令和3年4月8日 14時00分  
資料配布 近畿地方整備局

## 淀川水系河川整備計画(変更原案)に対する 関係住民の意見聴取結果を公表します。

3. 淀川水系河川整備計画(変更原案)に関するご意見

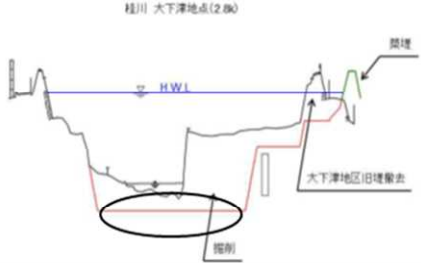
| 通し番号 | 分類         | 提出されたご意見に記載されていたページ数 |       | いただいたご意見                                                                                                                                                                                                                                                                                                                                                                                                                                                                                                                                                                                                                | 備考 |
|------|------------|----------------------|-------|-------------------------------------------------------------------------------------------------------------------------------------------------------------------------------------------------------------------------------------------------------------------------------------------------------------------------------------------------------------------------------------------------------------------------------------------------------------------------------------------------------------------------------------------------------------------------------------------------------------------------|----|
| 134  | 4.3. 治水・防災 | 70                   | —     | <p>図4.3.2-22桂川掘削断面図では、現河道の最深部をさらに掘り下げる形状となっています。4.2.3河川の連続性確保の記述では、「多自然川づくり基本方針…河川の横断方向及び縦断方向の連続性、…そのため、…自然が創り出した河川形状はできるだけ保全する。」とうたっています。</p> <p>しかしながら河床全体を掘り下げる図では、河川環境を考える思想が全く反映されていませんし、現計画の図4.3.2-21の下段コメントに記してあった「掘削の実施にあたっては、河床の安定性や環境・景観を…検討する」も抜け落ちてしまっています。特に河床全体を掘り下げる場合、水辺に棲む生物の生息・生育・繁殖環境が激変してしまうことから、従前の滞筋形状を考えて横断形状を設定することは重要なポイントと考えます。</p> <p>図4.3.2-22断面図は、参考図かもしれませんが、図示するにあたって河床部を定規で引いた様に真っ平とする感覚からして、河川環境を頭に入れた考えになっていません。一直線でなくフリーハンドで記述すべきと考えます。（添付図の○囲い部分）</p>                                            |    |

図 4.2-1 河川水位縦断図（淀川本川）

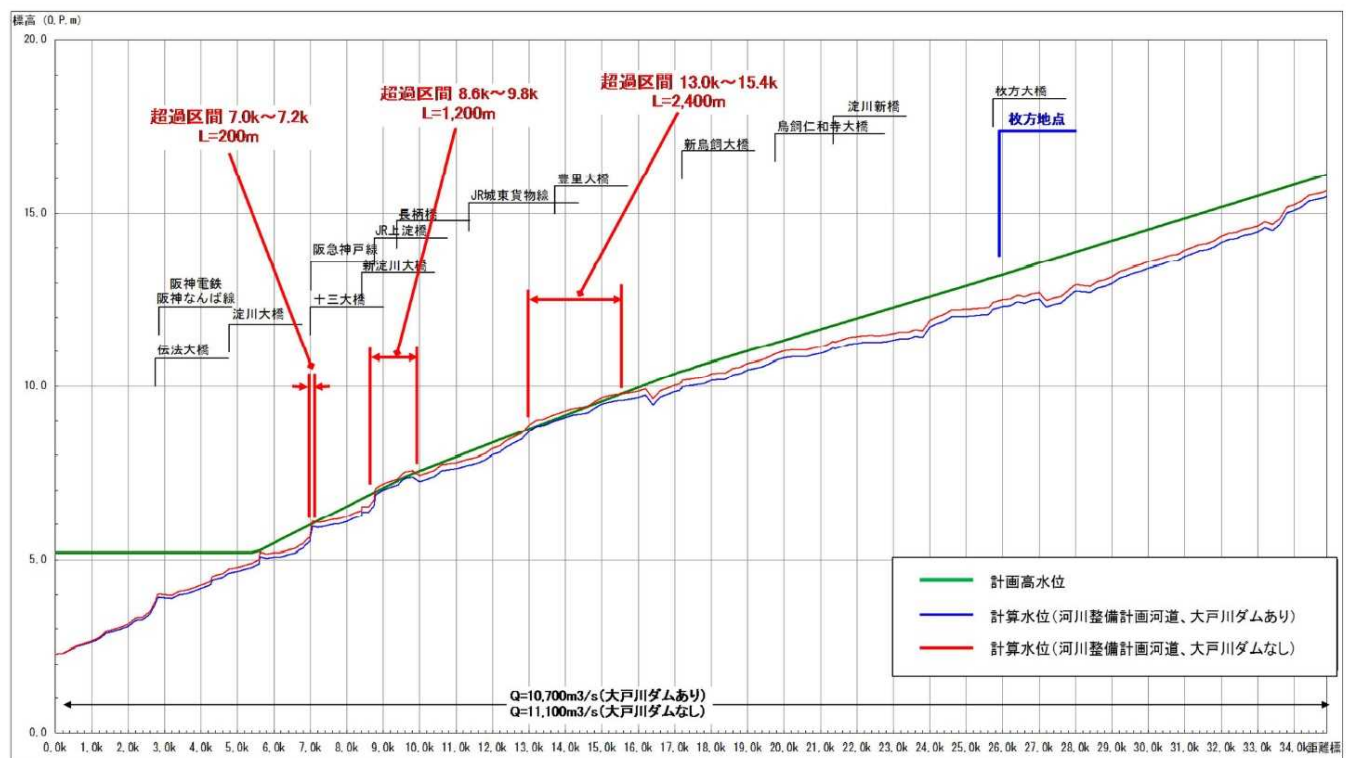
大戸川ダム検証素案では、淀川本川に関して図1が示され、淀川本川の7.0～7.2km、8.6～9.8km、13.0～15.4kmは大戸川ダムがないと、計画流量の流下時に計画高水位を超えることを問題視している。

図1は、淀川本川での大戸川ダムの洪水ピーク削減量が400m<sup>3</sup>/秒あることが前提とした水位計算結果であるが、大戸川ダムに淀川本川でそのように大きな治水効果があるのだろうか。

検証素案では淀川本川で上述のとおり、8.6～9.8 km 等で大戸川ダムがないと、計画流量の流下時に計画高水位を超えることを問題視しているが、計画高水位を超える高さは図 1（検証素案の図 4.2-1）から読み取ると、最大で 15 cm 程度である。これは大戸川ダムがないと、流量が 400 m<sup>3</sup>/秒増えることを前提とした数字であり、実際は上述のようにせいぜい 100～150 m<sup>3</sup>/秒しか増えないから、超過水位は 5 cm 程度になると考えられ、わずかなものである。

支川の合流に伴うダム調節ピーカット量低減の模式図

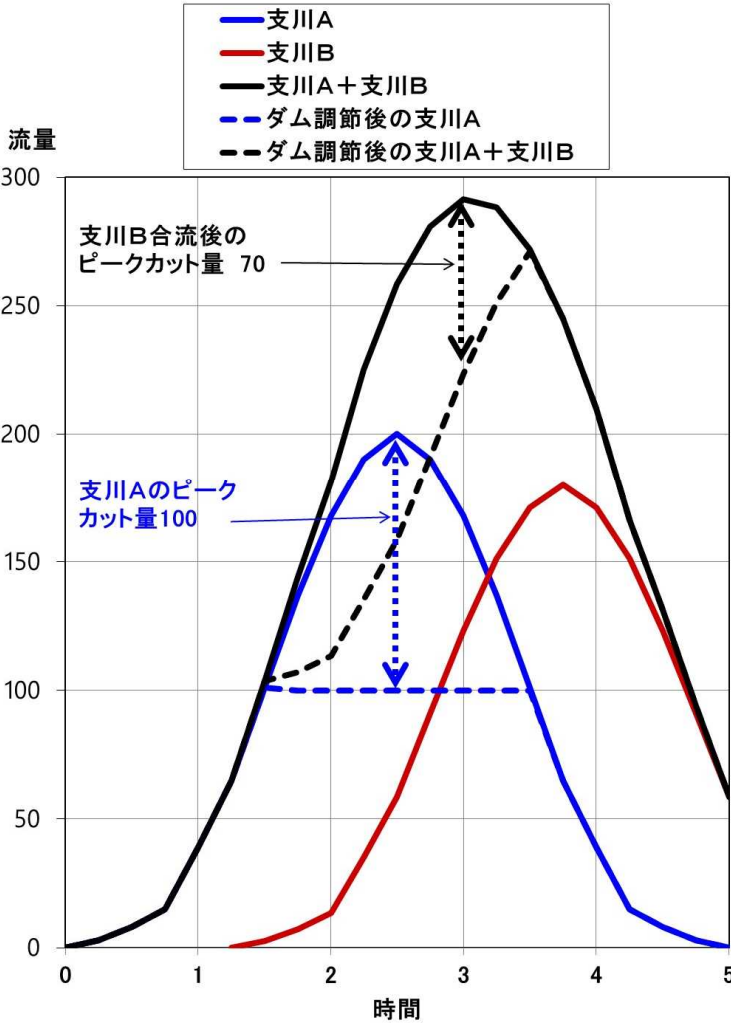
ダムの洪水ピーク流量削減効果は下流に行くにつれて小さくなる。その理由の一つは、図 2 の模式図に示すように、支川の流入に伴い、洪水波型が重なってピーク発生時間がずれていき、ダム洪水調節によるダム地点でのピークカット量よりも、合流後のピークカット量が小さくなることである。

図 3

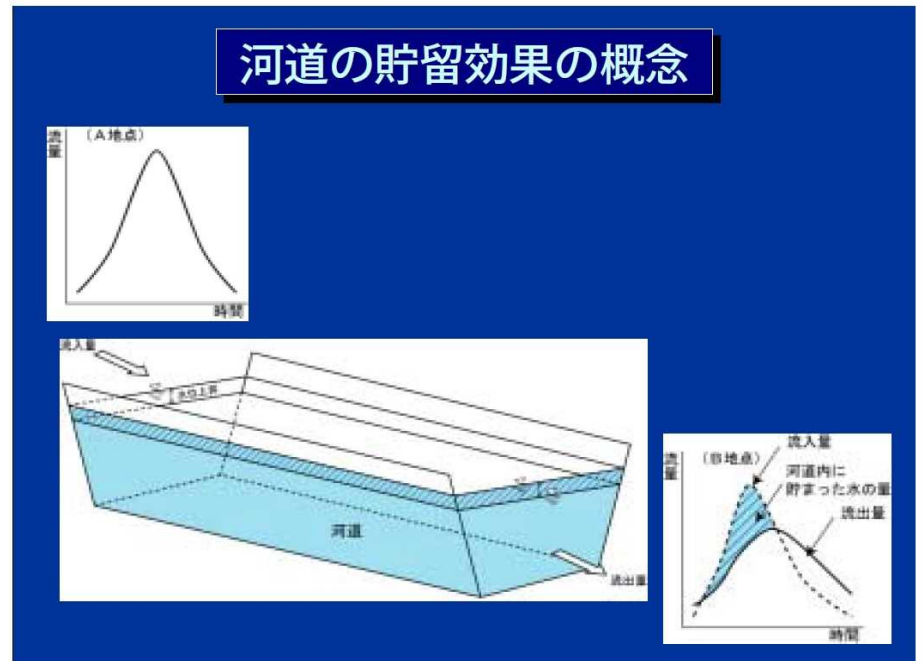
もう一つの理由は、図 3 に示すように勾配がゆるい河道では河道での貯留効果が働いてピークの突出が小さくなり、ダム地点のピークカット量の効果も小さくなることである。

2015 年 9 月鬼怒川洪水における 4 ダムの効果

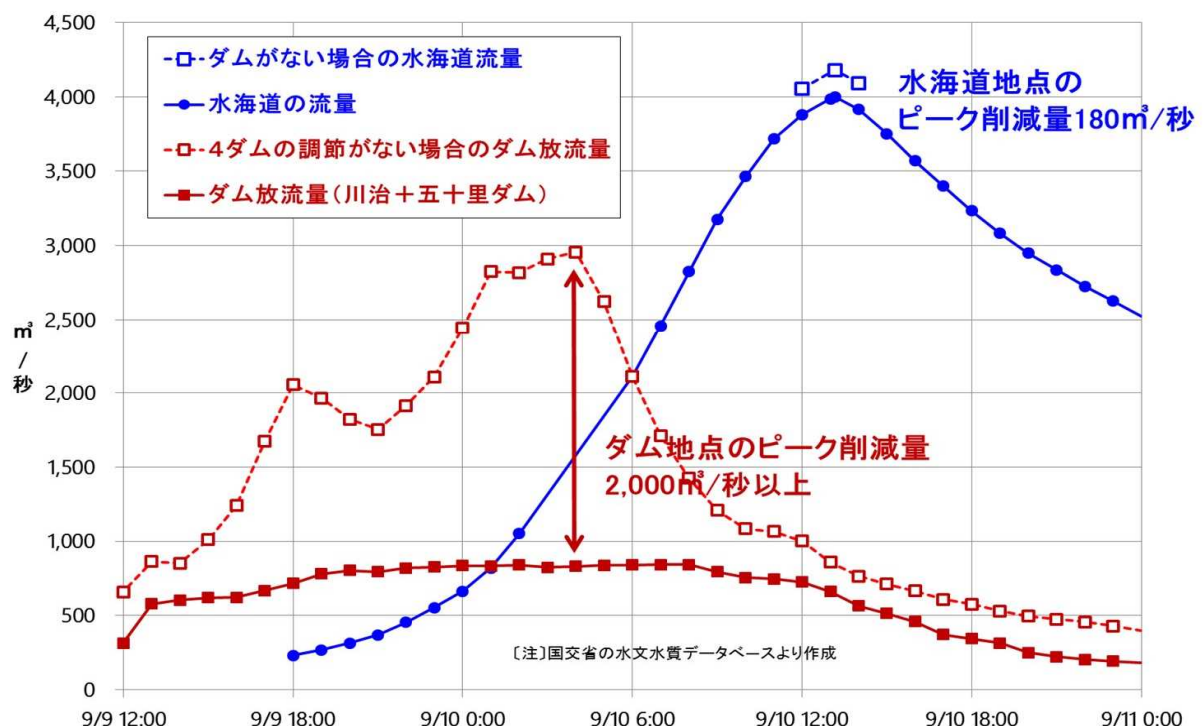
2015 年 9 月の鬼怒川洪水では、図 4 に示すように、上流 4 ダムの洪水ピーク削減量はダム地点では実績として  $2100 \text{ m}^3/\text{秒}$  あったが、約 120 km 下流の最下流部・水海道地点におけるピーク流量の削減は国交省の

図5

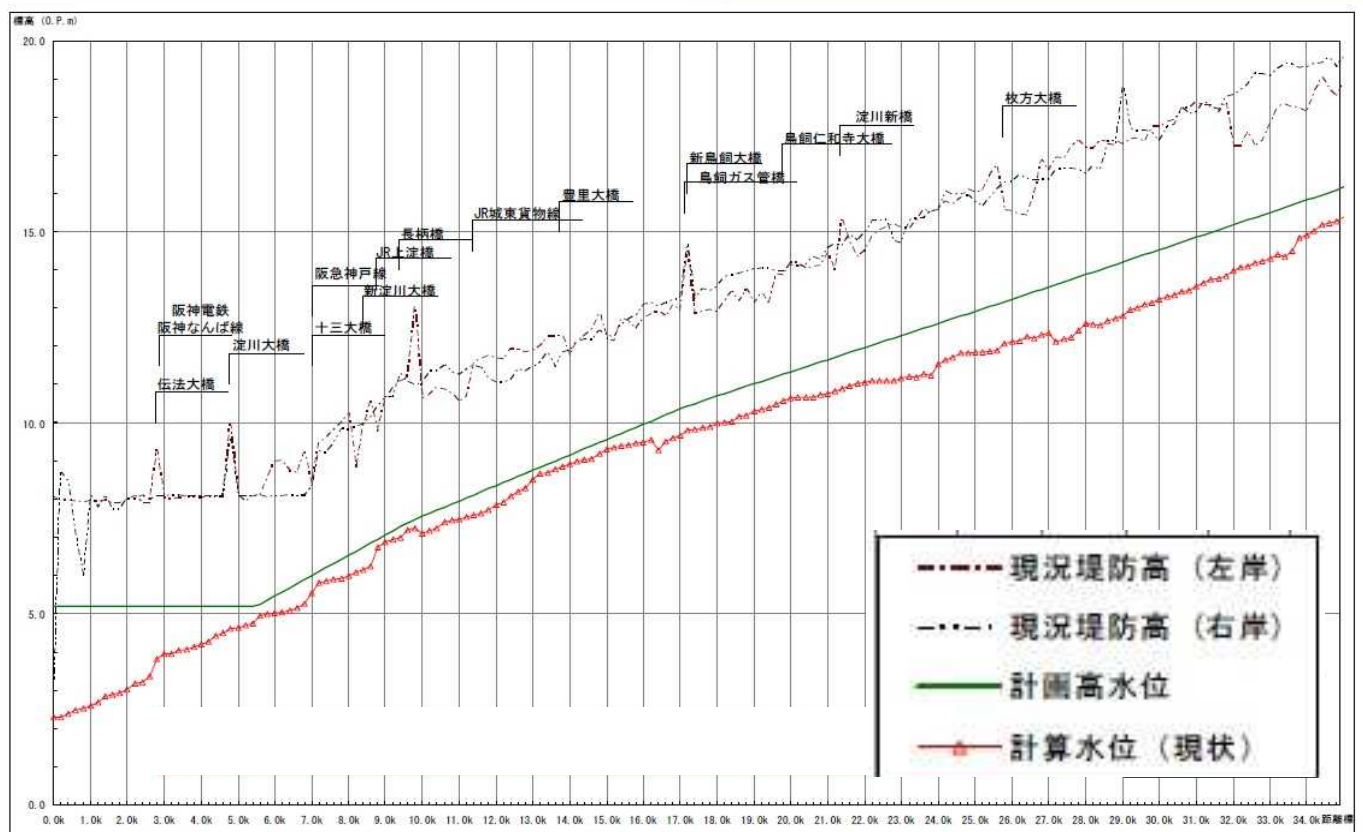
淀川水系河川整備計画の資料によれば、図5のとおり、左岸、右岸の現況堤防高は計画高水位より概ね2.5～3m以上高い位置にある。したがって、大戸川ダムがないために、計画高水位を5～15cm超えることがあったとしても、現況の堤防天端高には2.5～3m以上の余裕高があって、確保すべき余裕高2mを0.5～1mも上回っているのであるから、治水対策上、何も問題にならない。

図7 益田川ダムにおけるダム上下流の濁度変化（2010年）

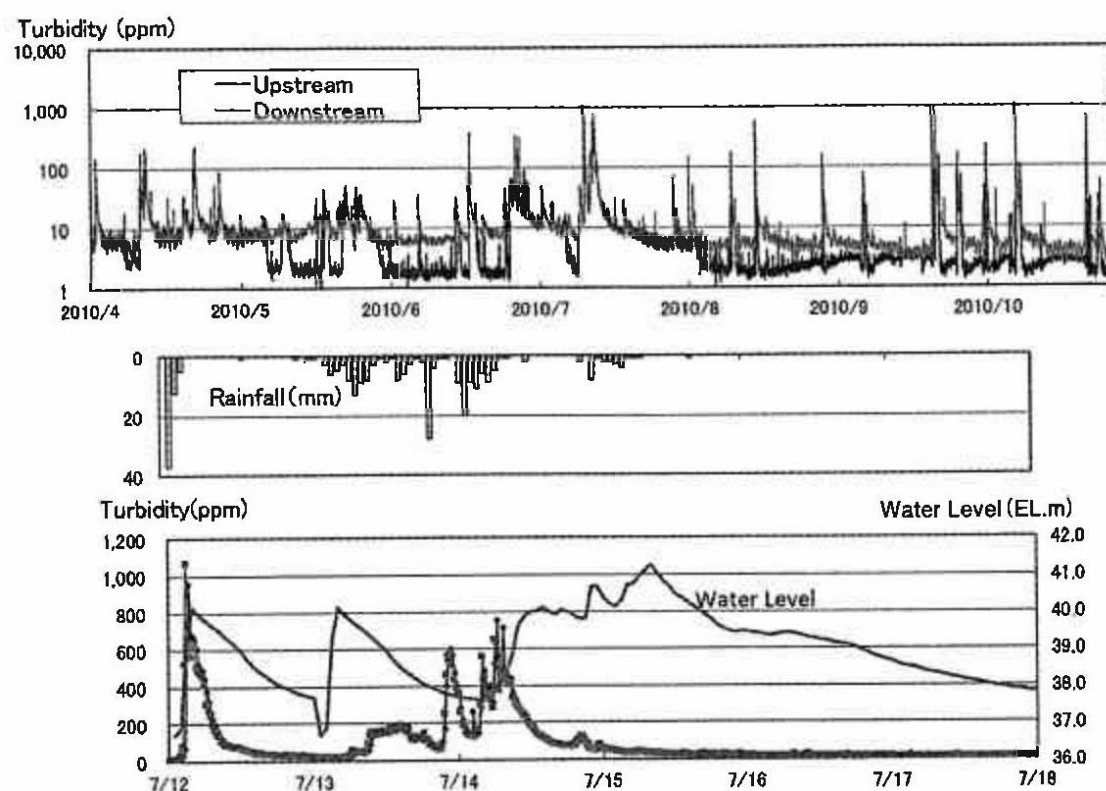
図7のグラフは、2010年に益田川ダムについて観測調査した結果である。観測期間中に複数回の洪水が発生し、高濁度水が流下している。ダム上流側（Upsream）は洪水終了後に濁度がすみやかに低下しているのに対して、下流側（Downsream）は10～数ppmの濁度が続いている。流水型ダムであってもダムであることには変わりなく、清流に戻りにくくなってしまうのである。

図 4.3.2-4 堤防強化対策工法の例

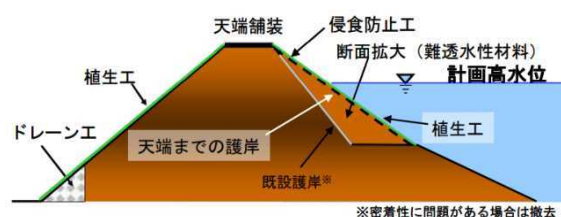
| 通し番号 | 分類         | 提出されたご意見に記載されていたページ数 |       | いただいたご意見                                                                                                                                                                                                                | 備考 |
|------|------------|----------------------|-------|-------------------------------------------------------------------------------------------------------------------------------------------------------------------------------------------------------------------------|----|
| 152  | 4.3. 治水・防災 | 80                   | —     | (3)図4.3.2-1は浸透・侵食対策区間の一覧であればその旨明示する。越水などに対して粘り強い河川堤防を目指した対策工法の例を示すことはできませんか。図4.3.2-4はそれにあたるのですか。誤解されないように。                                                                                                              |    |
